REAVLIAÇÃO DO PEDIDO DE IMPUGNAÇÃO, TOMADA DE PREÇOS 17/2020, CONFORME DOCUMENTO EM ANEXO.

OBRA: EXECUÇÃO DA UBS DO BALNEÁRIO SÃO JOSÉ
TOMADA DE PREÇO Nº 17/2020

REAVALIAÇÃO DO PEDIDO DE IMPUGNAÇÃO
A/C EXCELENTÍSSIMO SENHOR PREFEITO MARLON ROBERTO NEUBER

Item 6.1.2.3 - Composição 008

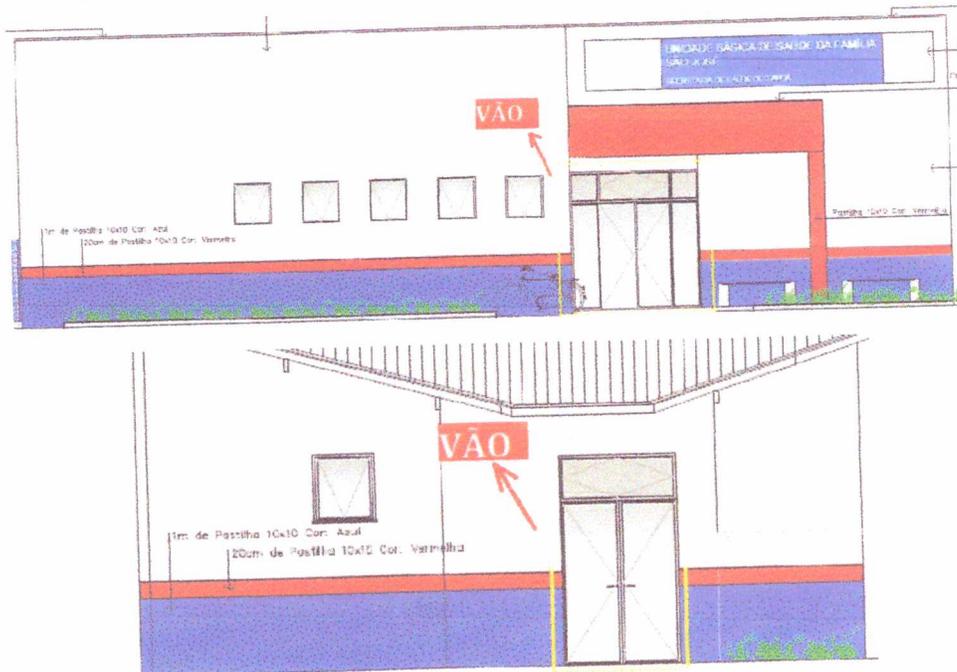
Conforme imagens do projeto a ser realizado, verifica-se que as cerâmicas devem ser aplicadas em panos com vãos, utilizando-se necessariamente de mais tempo executivo para requadro, alinhamento e assentamento, fato este que acaba por subdimensionar a mão de obra e perturbar a sua produtividade cronológica.
